Verkeersveiligheid fietsrotonde Bennekom

Bevindingen conflictobservatie en schouw

022263.20251218.R1.03
29 januari 2026

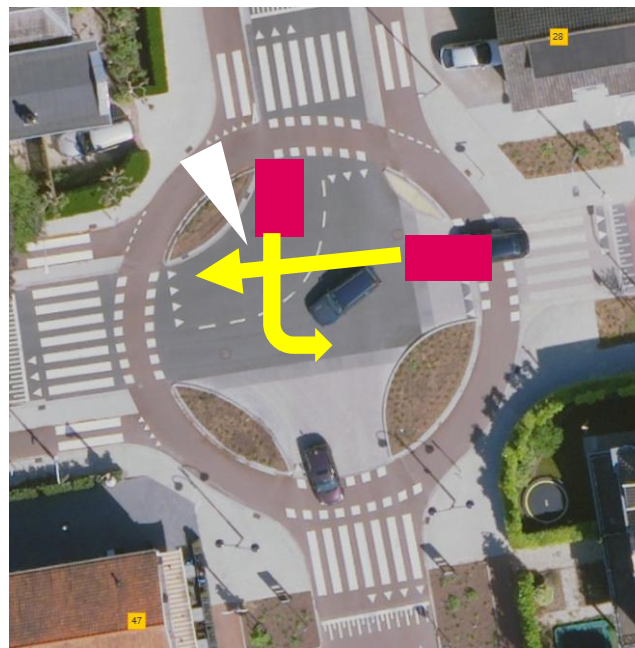
bevinding	oplossingsrichting
1	Voor autobestuurders uit het noorden en westen is het onduidelijk dat er een fietsoversteek in de voorrang (fietsrotonde) wordt genaderd. Er is geen middeneiland aanwezig en de rest van het kruispunt heeft onvoldoende body om de indruk van het kruisen van een voorrangsricting te ondersteunen. Het bord geef voorrang en zebraapad staat vanuit het noorden te ver naar voren en te veel naar rechts. Sommige bestuurders rijden de rotonde met te hoge snelheid op.	Zorgen voor een meer fysieke begrenzing van de rotonde en betere positionering van de borden in combinatie met een meer opvallende vorm en herhaling aan de linkerzijde. Overwegen de verharding van de fietsoversteek meer opvallend te maken.
2	Het bord geef voorrang is onduidelijk in combinatie met het achterliggende kruispunt	Dit is inherent aan de fietsrotonde. Te overwegen is een

6	Een manoeuvre van noord naar zuid en van oost naar west is zeer complex doordat voorrang	Dit is inherent aan de fietsrotonde

11	De onderlinge voorrangssituatie tussen de twee takken met een uitritconstructie is niet duidelijk	Dit is inherent aan de gekozen oplossing
12	Het wegdek op de oostelijke tak is verzakt	Herstellen
13	De fietsstraat aan de zuidkant ontbeert de aanbevolen rabatstroken of middenstrook	Fietsstraat aanpassen door toepassing van een middenstrook en/of rabatstroken
14	De aansluithoeken tussen het fietspad en de toerit van de rotonde kent een scherpe hoek met een hoge band en is gevoelig voor aanrijdingen en schade	Schuinere band toepassen
15	De rijbaan vanuit het westen buigt voor de rotonde ver uit, wat ongunstig is voor de	Extra waarschuwen

bevinding	oplossingsrichting
	waar bestuurders uit het noorden en westen juist voorrang hebben	onderbord te plaatsen met aanvullende informatie, bijvoorbeeld "geldt uitsluitend voor de fietsoversteek"
3	Bij de nadering van de rotonde zijn hoge banden toegepast met een beperkte schuine zijde en een beperkte doorrijbreedte. Dit levert weinig manoeuvreerruimte op voor (grote) voertuigen met kans op schade aan de weg en het voertuig. Zeker aan de zuidkant en de oostkant levert de combinatie van de uitrit met de band op de rotonde zelf een hoge band op.	Schuinere banden toepassen
4	De boog van zuid naar oost is zeer krap. Er is daardoor veel interactie op het centrale kruispunt tussen de bestuurders in dit gebied.	Boog vergroten of deze richting eruit halen.
5	Op het zebraapad vanuit het zuiden zijn duidelijke remsporen te zien	Zorgen voor een lagere naderingssnelheid bijvoorbeeld door ook aan de zuidzijde inritblokken toe te passen.

Figuur 3.1: Afdekking bij omgekeerd voorrangsgedrag

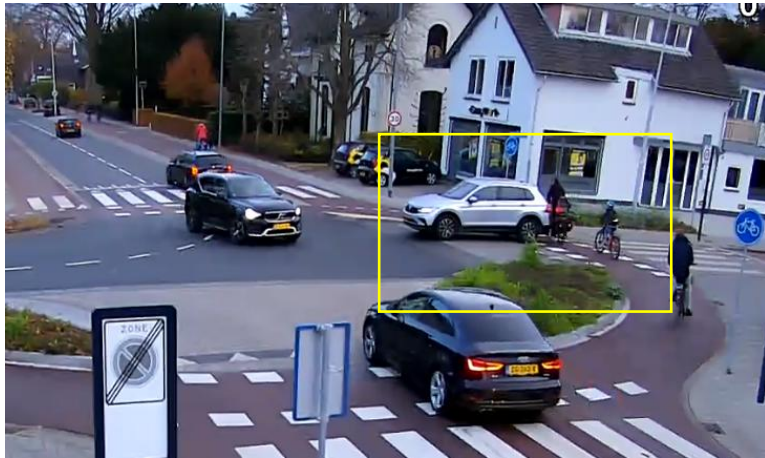
De beperkte ruimte leidt ook tot omgekeerd voorrangsgedrag, omdat er geen ruimte is om de conflicten in de juiste volgorde op te lossen. Bijvoorbeeld bij de manoeuvre van noord naar oost. Deze kan niet worden uitgevoerd als er ook auto's vanuit het oosten komen. Daardoor ontstaan afdeksituaties. Zie het navolgende schema.

Figuur 3.7: Conflict door slecht zicht op snelle fietsers

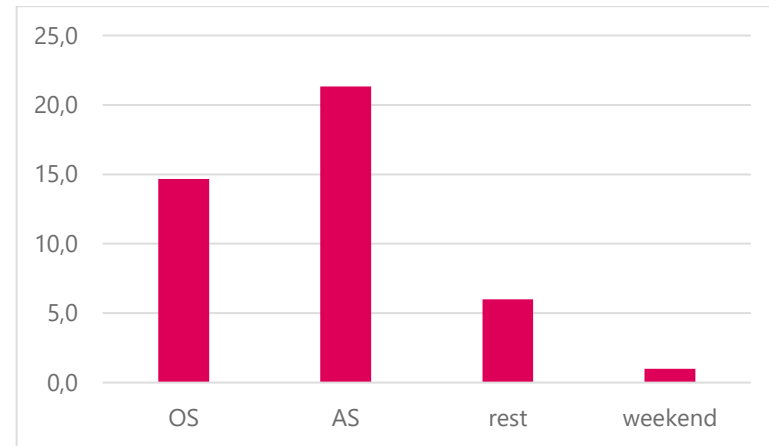
In sommige gevallen komt aan de noordoostzijde een aantal punten samen, zeker als de automobilist ook nog de bocht afsnijdt waardoor de snelheid hoger is (maar het zicht wel beter).

Bijlage 2 Zichtanalyse

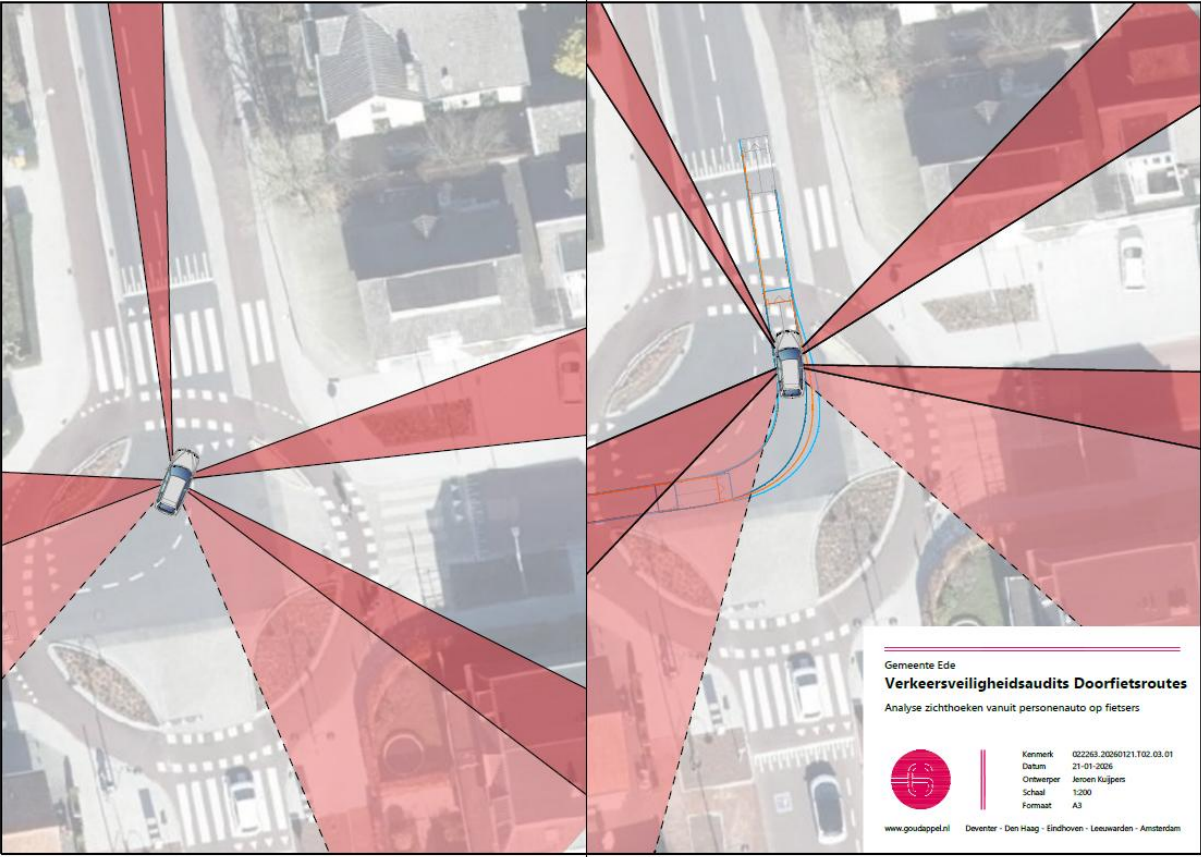
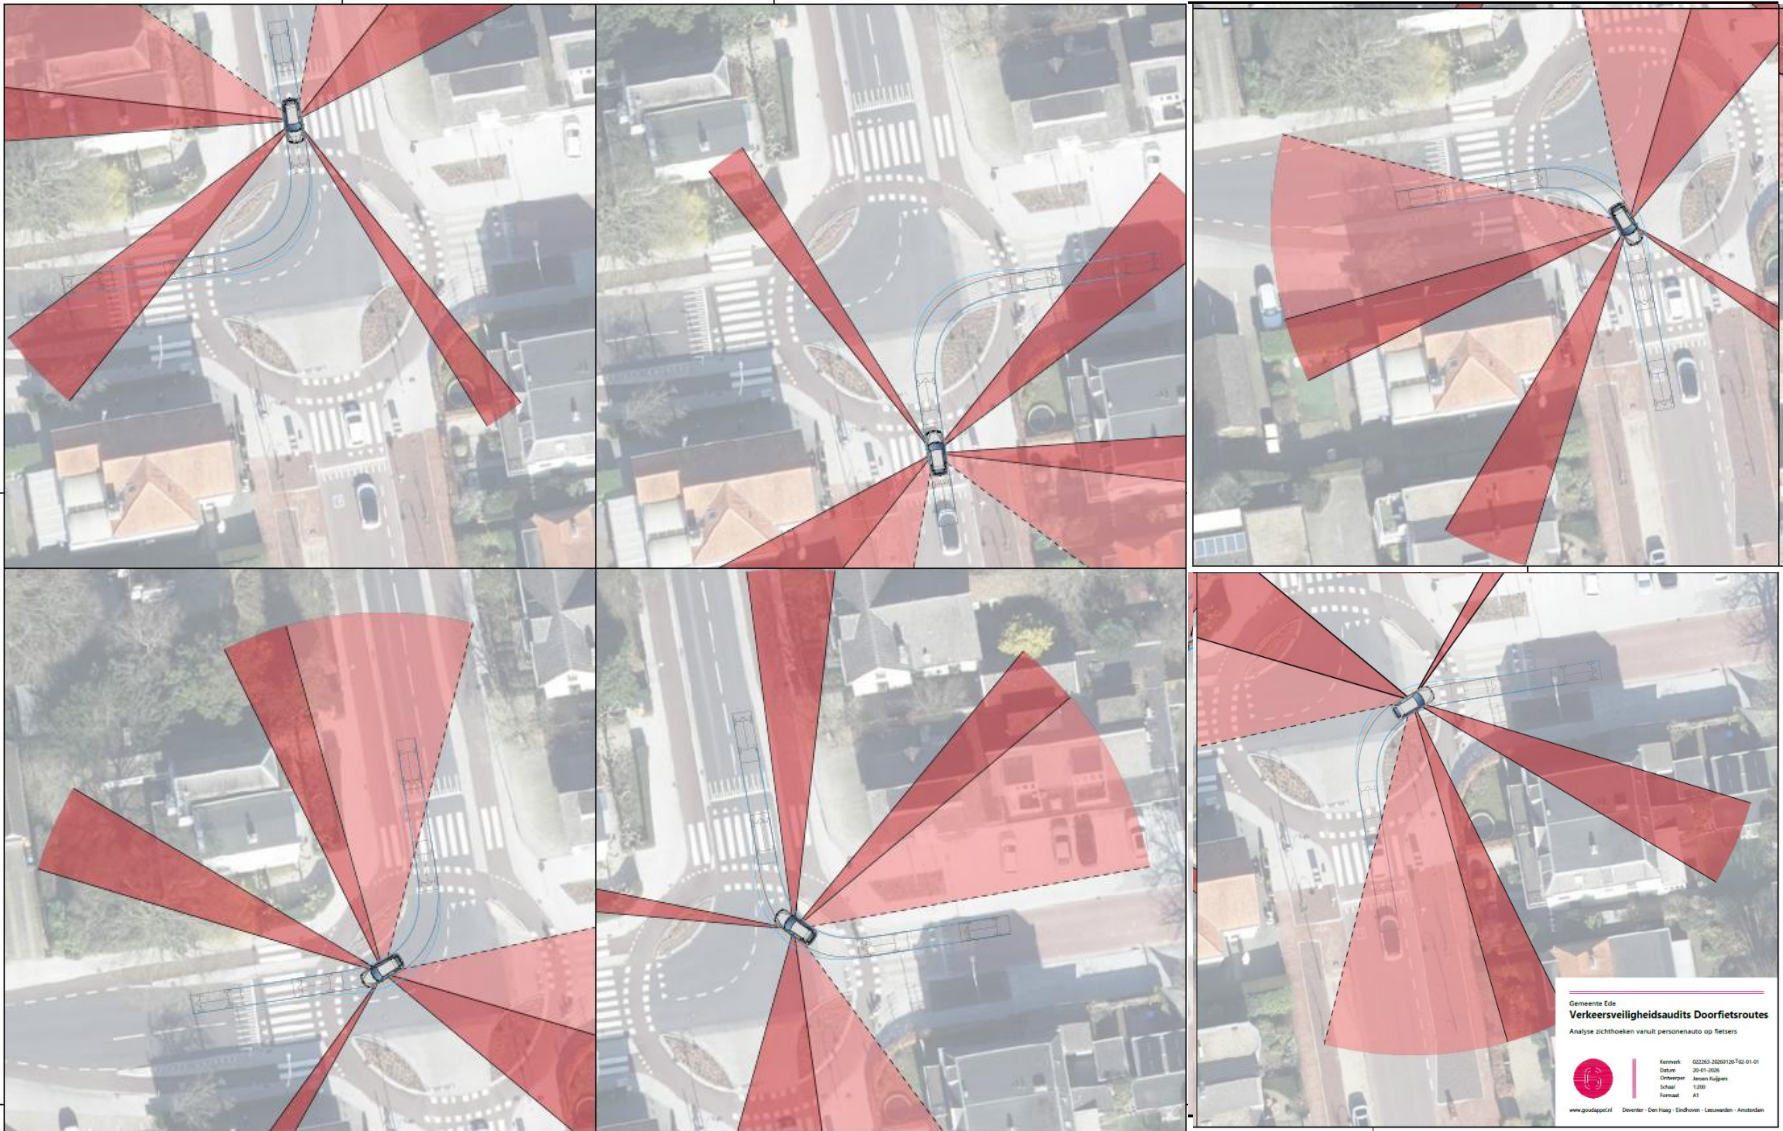
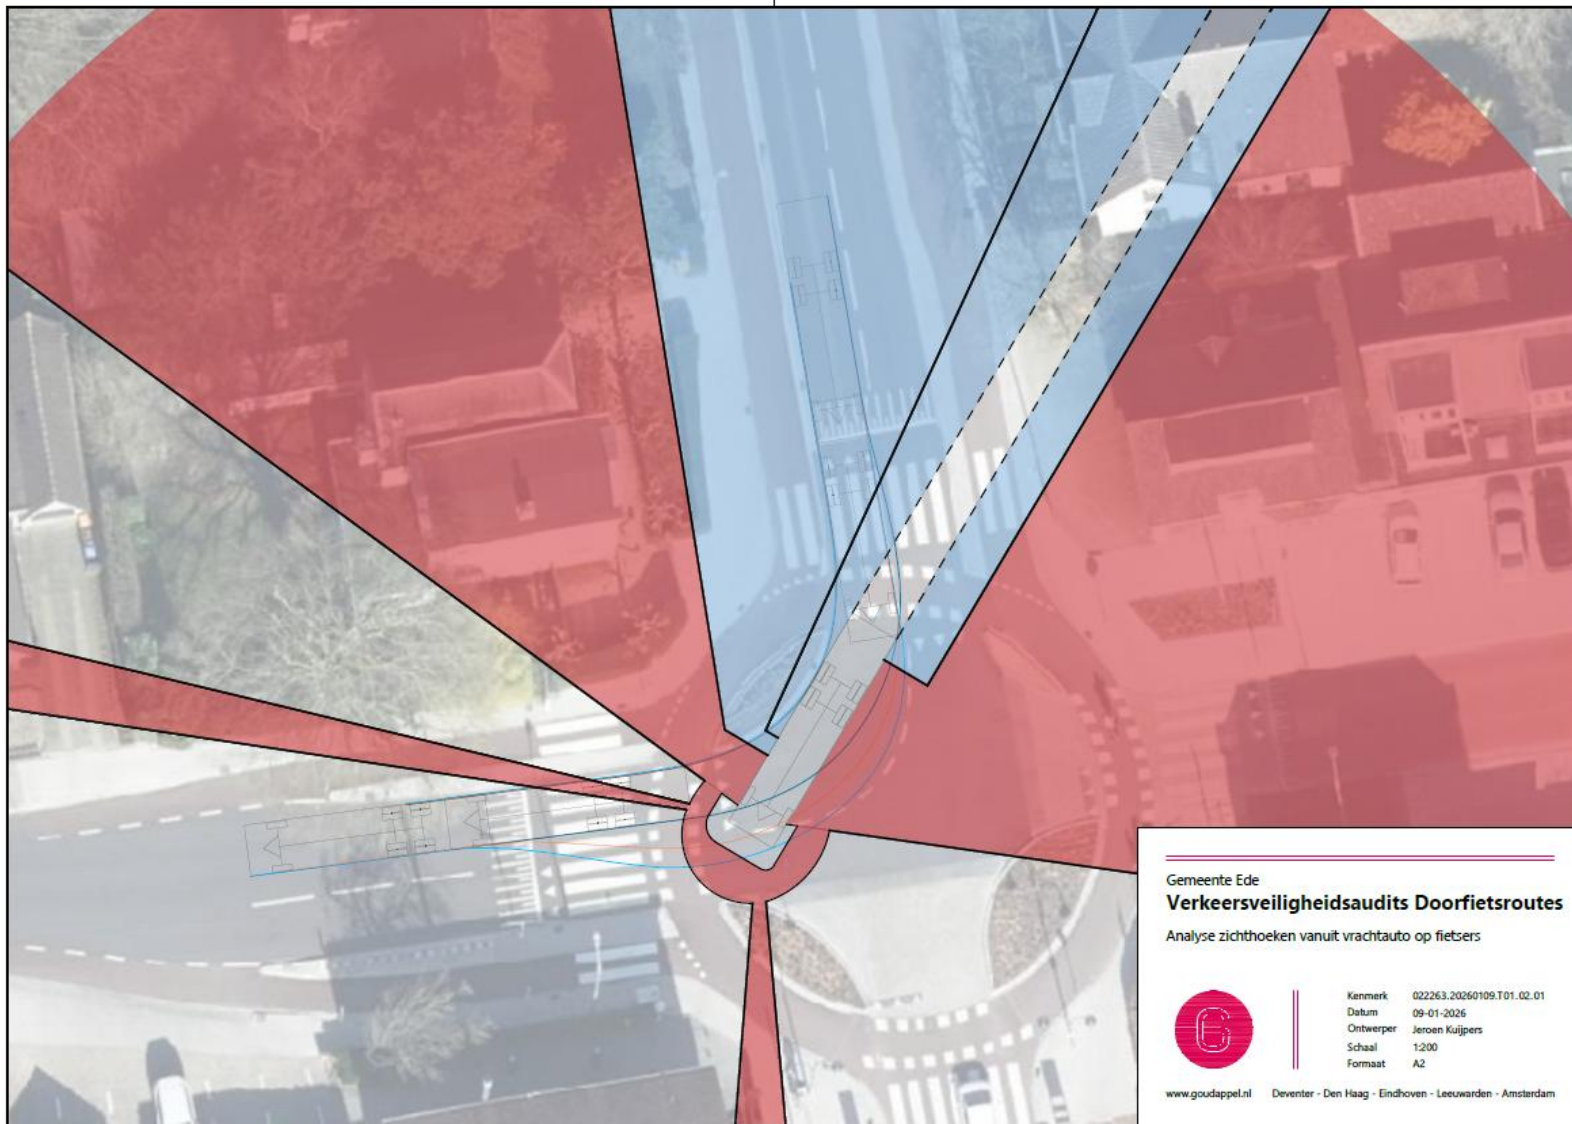
In bijlage 2 is de zichtanalyse opgenomen voor personenauto's en vrachtauto's. Opvallend is dat vooral bij het afrijden van het kruispunt weinig zicht aanwezig is. Fietsers zijn alleen zichtbaar door het achterraam van het voertuig, wat niet altijd aanwezig is. Bij het oprijden is het zicht veel beter.

Ook vrachtverkeer kent belangrijke zichtbeperkingen maar heeft met de beschikbare spiegels wel goed zicht op naderende fietsers.
